Objet : Projet de construction et d'exploitation d'un nouveau terminal portuaire à Sorel-Tracy — Questions complémentaires — DQ9 – Réponses de l'initiateur

p. j. Réponses aux questions DQ9

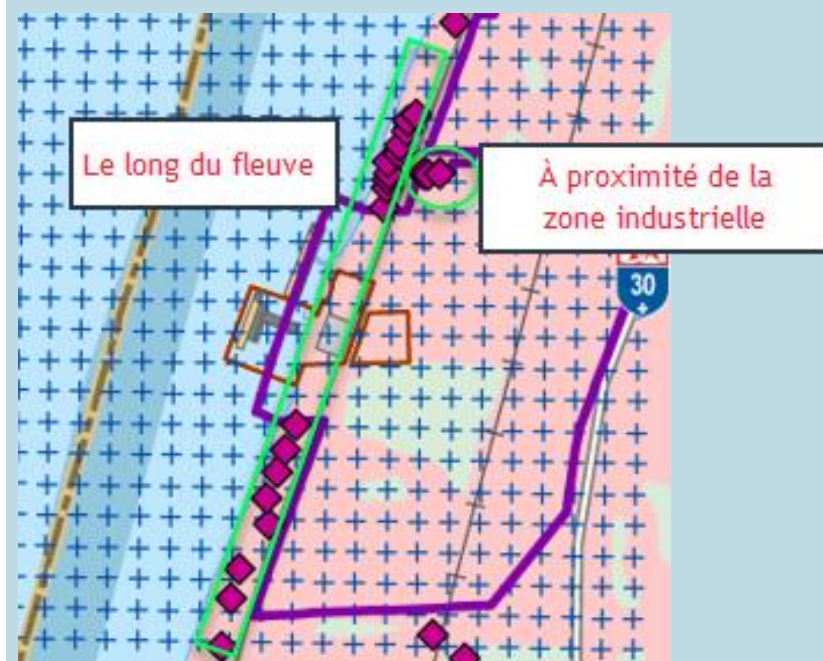
a) Veuillez illustrer sur une carte les zones concernées par ces informations.

b) L'information fournie est-elle également valable à proximité immédiate du terminal entre le terminal portuaire et les intersections des routes Marie-Victorin et Joseph Simard ?

L'impact sonore du camionnage a été évalué de façon sommaire pour la circulation sur la route 132 (route le long de laquelle se trouvent des résidences), et pas sur la rue Joseph Simard ou la rue Industrielle (puisqu'aucune résidence ne s'y trouve).

C'est pour la portion de la route 132 illustrée ci-haut que l'impact sonore du camionnage a été évalué. À cet endroit, le DJMA a été extrapolé des données provenant d'un tronçon de la route 132 au sud du chemin du Golf, soit le tronçon au sud la plus près du terminal qui possédait cette donnée. La fin de ce tronçon, au coin des chemins du Golf et de la route Marie-Victorin, est situé à une distance de 1,17 kilomètre de l'entrée du terminal.

Titre: ZIP - SAINT-LAURENT POSITION RELATIVE DU TANGON D'AMARRAGE		
Dessiné: E.R.E.	Date: 31/03/2026	Échelle: 1:1000
No. Dessin: 00000-00-004		Révision: A

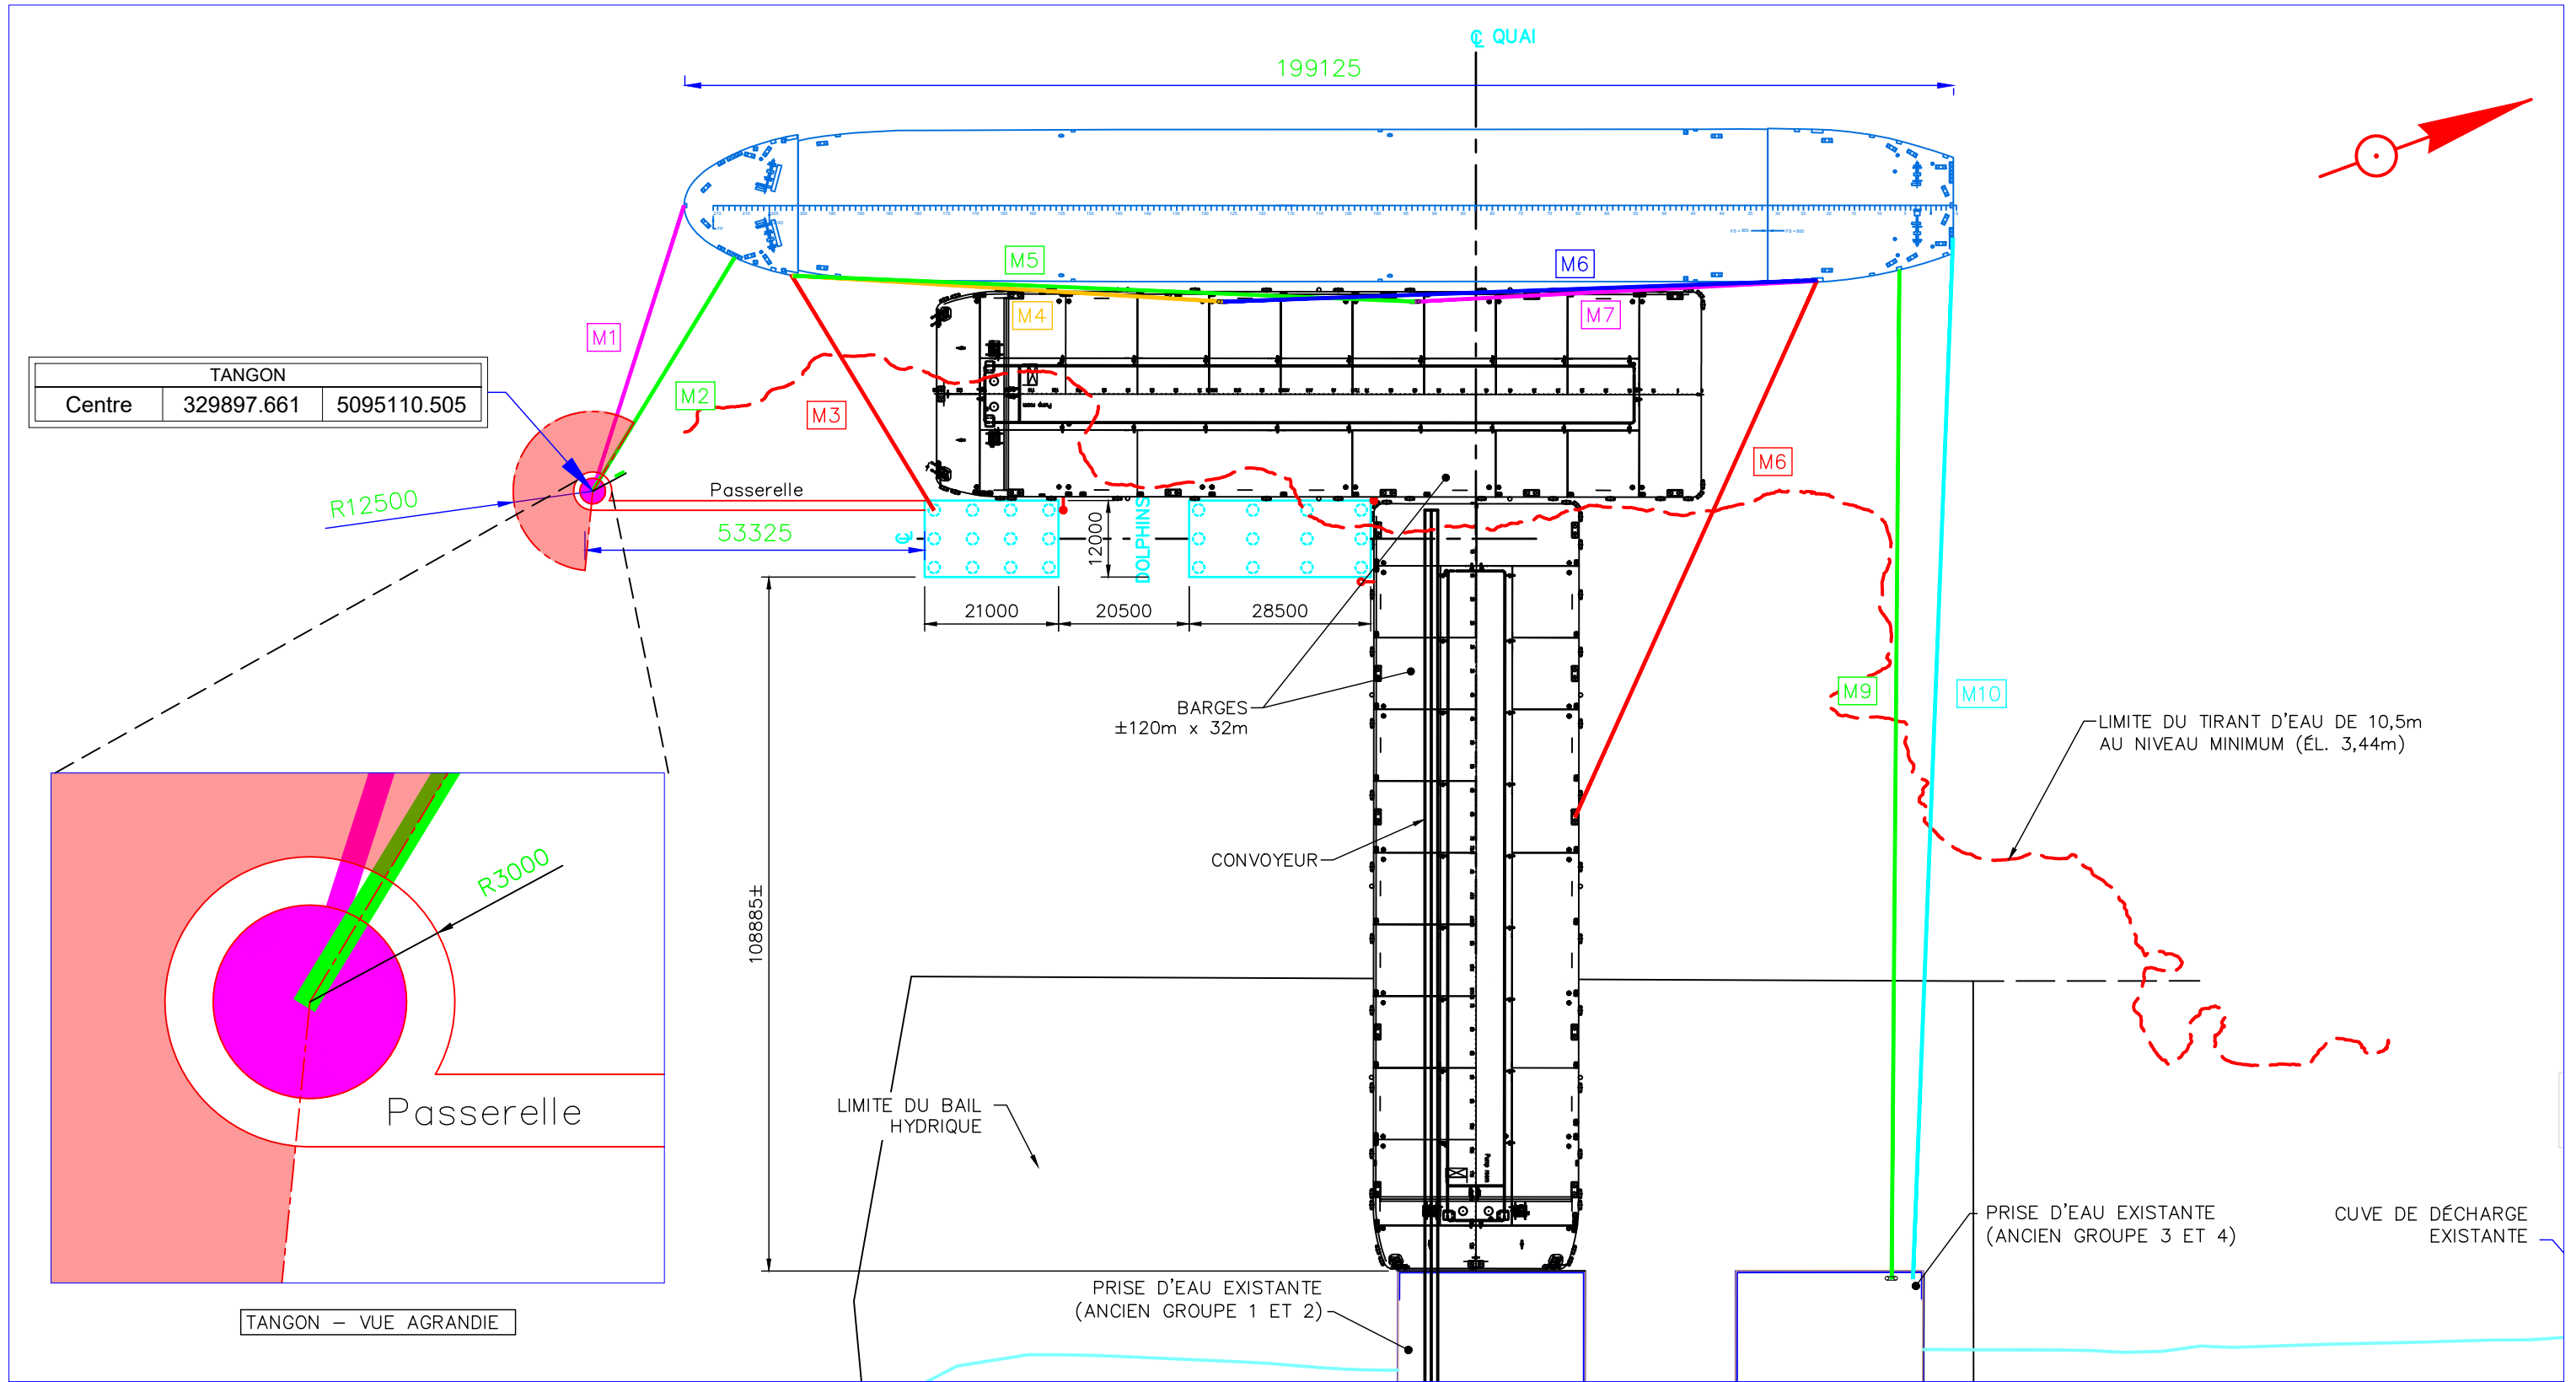
- b) Veuillez fournir une carte illustrant la portion de la zone P-01-123 pour laquelle l'initiateur a entrepris des démarches d'agrandissement du bail hydrique auprès du MELCCFP.

Voir annexe A

Titre:			
ZIP -SOREL-TRACY COORDONNÉES			
Dessiné: ERE		Date: 16/01/2023	Échelle: 1:1000
No. Dessin: 00000-00-001			Révision: B

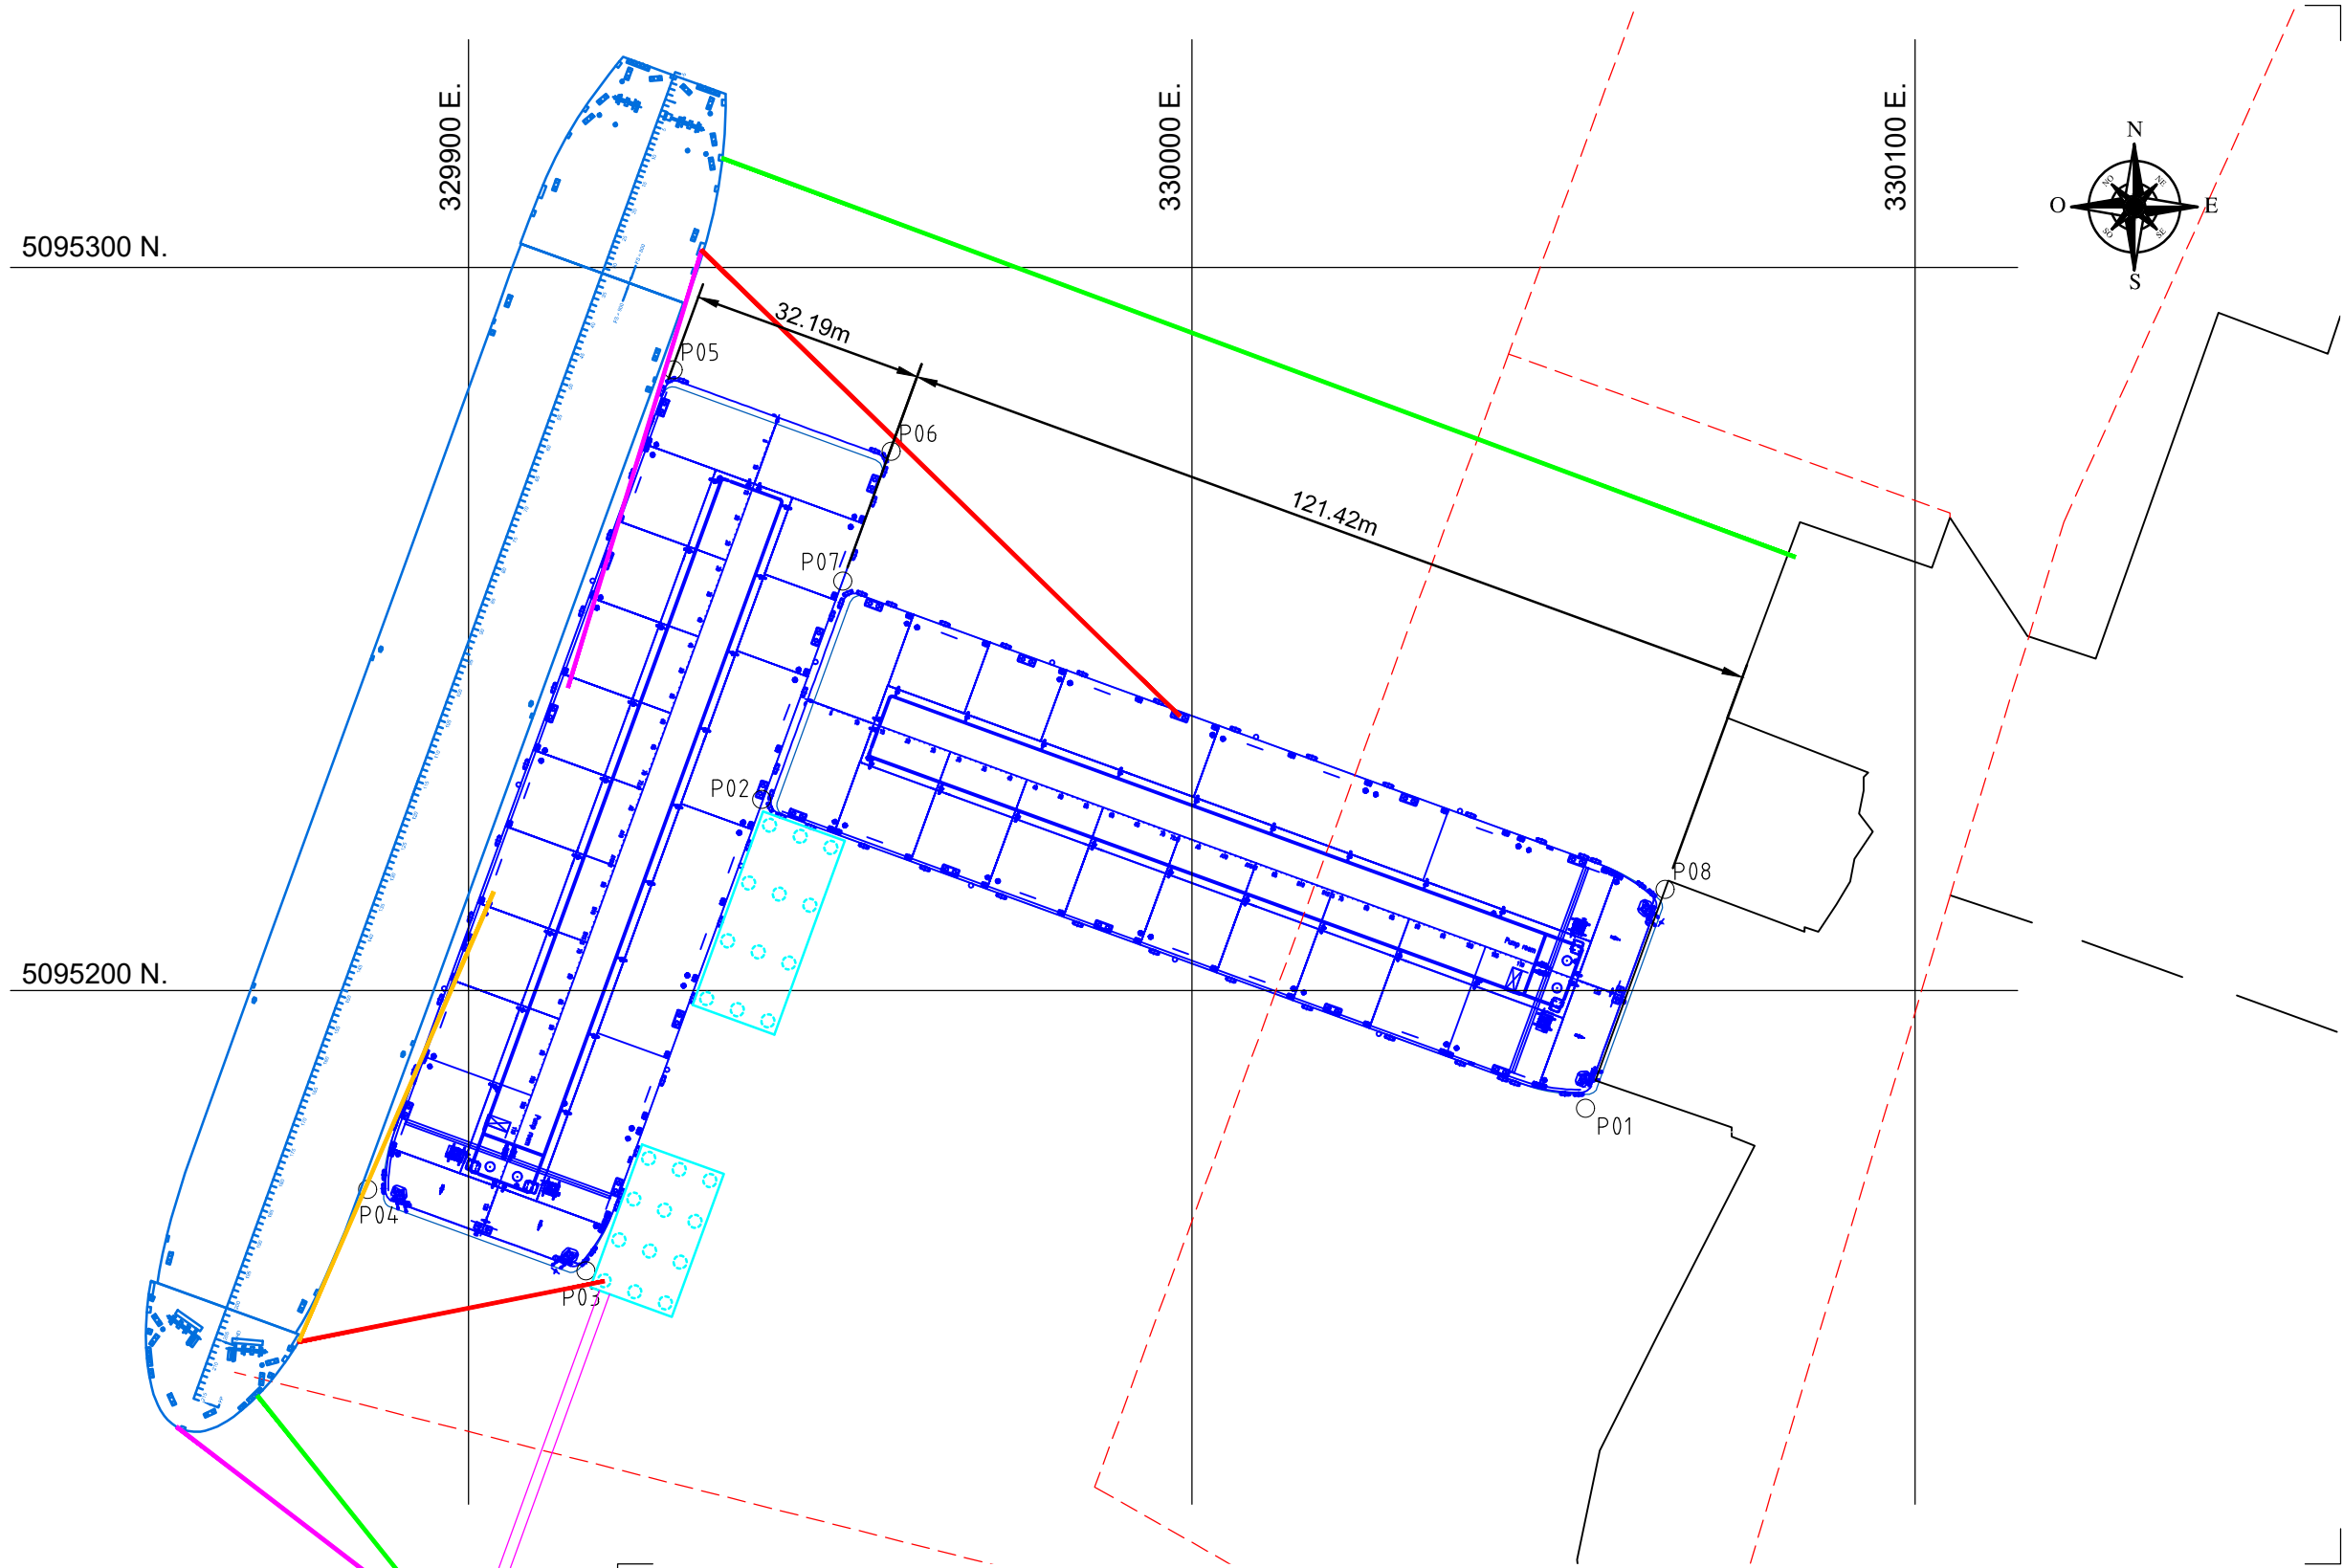
- a) Veuillez fournir à la commission tout document permettant de situer l'emprise du quai par rapport aux lots ainsi que les limites du bail hydrique de la ville de Sorel-Tracy (soit avec l'aide d'une carte ou d'un plan de localisation).

Voir annexe A
